# INSPECCIÓN DE OBRA PÚBLICA

## MUNICIPALIDAD DE ANGOL

INFORME N° 596 / 2021

INFORME FINAL N° 596, DE 2021, SOBRE  
INSPECCIÓN A LA OBRA PÚBLICA  
DENOMINADA “MEJORAMIENTO PLAZA  
PABLO NERUDA, CIUDAD DE ANGOL”, A  
CARGO DE LA MUNICIPALIDAD DE  
ANGOL.

<b>Fotografía N°</b>	15
<b>Fecha captura</b>	19-08-2021
<b>Ubicación</b>	Calle Cautín.
<b>Contenido</b>	Elevación general del lugar de emplazamiento del contenedor marítimo de oficinas y bodega del contratista.

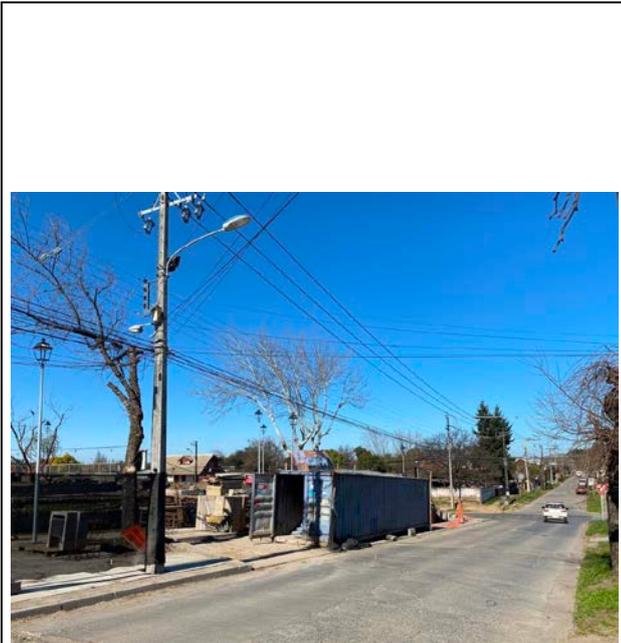
N°	PARTIDA/ ACTIVIDAD/ MATERIA	HALLAZGO	NORMA VULNERADA	RESPALDO
1	1.2 Construcciones e instalaciones provisionarias.	<p>Se verificó que el contratista dispuso como bodega y oficina administrativa de la instalación de faenas, un contenedor tipo marítimo ubicado en el costado poniente de la obra, colindante a calle Cautín, sin embargo su emplazamiento se situó bajo una línea eléctrica de baja tensión, sin respetar una franja de seguridad, condición que implica un riesgo al estar expuesto a arcos eléctricos, situación que se genera al entrar en contacto conductores vivos entre sí o con la tierra, lo que provoca una descarga de corriente eléctrica que se propaga a través del aire.</p> <p>Dicha condición fue comunicada a la inspección técnica mediante correo electrónico de 16 de agosto de 2021, misiva que tuvo como réplica la instrucción de la asesora de la inspección al contratista de trasladar el contenedor para efectos de evitar que quedará en la misma línea que los cables de baja tensión, lo que se materializó según se ilustra en las imágenes de respaldo.</p> <p>No obstante la acción adoptada, es del caso indicar que dicho traslado no eliminó en su totalidad el riesgo de alguna descarga eléctrica, además de incumplir el objetivo de la normativa que prohíbe la instalación bajo líneas eléctricas.</p>	<p>Artículo 57, del decreto con fuerza de ley N° 4, de 2007, del Ministerio de Economía, Fomento y Reconstrucción, Ley General de Servicios Eléctricos, que señala que el dueño del predio sirviente -en donde se sitúan líneas de transporte y distribución de energía eléctrica- no podrá hacer plantaciones, construcciones ni obras de otra naturaleza que perturben el libre ejercicio de las servidumbres establecidas por esa ley.</p> <p>Numeral 1.2, Construcciones e Instalaciones Provisionarias, de las EETT, que señala que las oficinas de la empresa y de la inspección, además de los recintos del cuidador, bodegas, para el personal, entre otros, deben construirse en lugares adecuados, debiendo adaptarse a las situaciones del lugar debiendo resguardar la seguridad de la obra y de terceros.</p>	Fotografías N°s 15 y 16, del anexo N° 3.

RESPUESTA DEL SERVICIO	DEL	Sobre la materia, el municipio indica en lo atinente que luego de una evaluación de la asesora en prevención de riesgos a cargo de la obra y de un ingeniero eléctrico, se determinó solicitar el traslado del container, conforme a la norma N° 4, de 2003, de la Superintendencia de Electricidad y Combustibles, instrucción que fue cumplida según lo acredita con imágenes que acompaña.		
CONCLUSIÓN		Al tenor de las acciones de resguardo adoptadas, procede subsanar la observación.

<b>Fotografía N°</b>	18
<b>Fecha</b>	12-08-2021
<b>Ubicación</b>	Veredas frente a vivienda de calle Teodoro Schmidt N° 951.
<b>Contenido</b>	Elevación de las veredas desprovistas de señalización que advierta del desvío peatonal por las obras en ejecución.

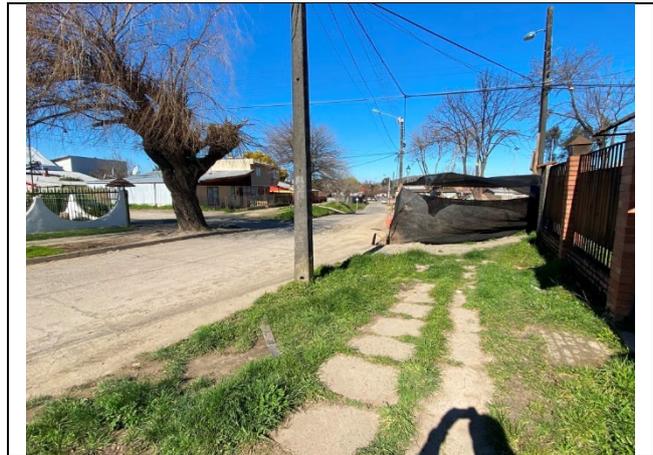
N°	PARTIDA/ ACTIVIDAD/ MATERIA	HALLAZGO	NORMA VULNERADA	RESPALDO
2	Desvió de tránsito peatonal sin señalética de advertencia y sin pasarela provisoria.	Las veredas existentes en calle Teodoro Schmidt, frente a la vivienda N° 951, además de presentar daños en los pastelones según fue objetado en el numeral 1.1.4 precedente, se encuentran desprovistas de alguna señalética de advertencia que indique el desvío del tránsito peatonal hacia el pasaje Diego Doble Urrutia o a la vereda del lado oriente de la calle Teodoro Schmidt, así como tampoco fue dispuesta alguna pasarela provisoria que encausará a los usuarios por una vereda transitoria que la resguarde de la circulación de vehículos, aspecto que no ha sido constatado por la inspección técnica y que denota una debilidad en la prevención de riesgos de la obra que podría derivar en accidentes por atropellos.	<p>Artículo 23.1 Medidas de Seguridad, de las bases administrativas, que señala que el contratista es responsable de la obra a contar de la fecha de entrega de terreno hasta la recepción provisoria de la misma.</p> <p>Artículo 17, De la Inspección Técnica de la Obra, que establece entre otras funciones del ITO, velar por el cumplimiento de las medidas de seguridad de las personas e instalaciones.</p>	Fotografías N°s 17 y 18, del anexo N° 3.

<b>RESPUESTA DEL SERVICIO</b>		En su réplica, el municipio señala que tal situación no fue detectada con anterioridad, por lo que gestionó con la prevencionista de riesgos de la obra la reposición de las señaléticas de advertencia pertinentes, lo que acredita con imágenes actualizadas del sector.		
<b>CONCLUSIÓN</b>		En atención a la medida adoptada, procede subsanar la observación, sin perjuicio de indicar que también es función de la inspección técnica velar por el cumplimiento de las acciones de resguardo de la obra según se establece en el artículo 17 de las bases administrativas, correspondiendo consecuentemente que tal labor sea ejercida permanentemente en lo que resta de ejecución del contrato de la especie.		
3	Provisión de energía eléctrica desde vivienda colindante.	La instalación de faenas de la empresa contratista no dispuso de un empalme provisoria de energía eléctrica a la postación existente, sino más bien utiliza una extensión desde la red domiciliaria de la vivienda ubicada en el pasaje Carlos Doble Urrutia N° 0138, condición que incumple tanto el requisito de conectarse a la red pública existente y que supone el riesgo de calentamiento de la instalación domiciliaria dada las sobrecargas que implica	Numeral 1.1.2 Empalme Provisorio de Electricidad, que señala que el contratista deberá efectuar un empalme de electricidad a postación existente, el cual será de carácter provisoria, mientras duren las faenas, añadiendo que la ejecución de esta partida contempla la utilización de cable Monofásico, del tipo A-9, concéntrico o similar, de sección 6mm adherido a poste que indique la empresa eléctrica.	Fotografías N°s 19 a la 22, del anexo N° 3.
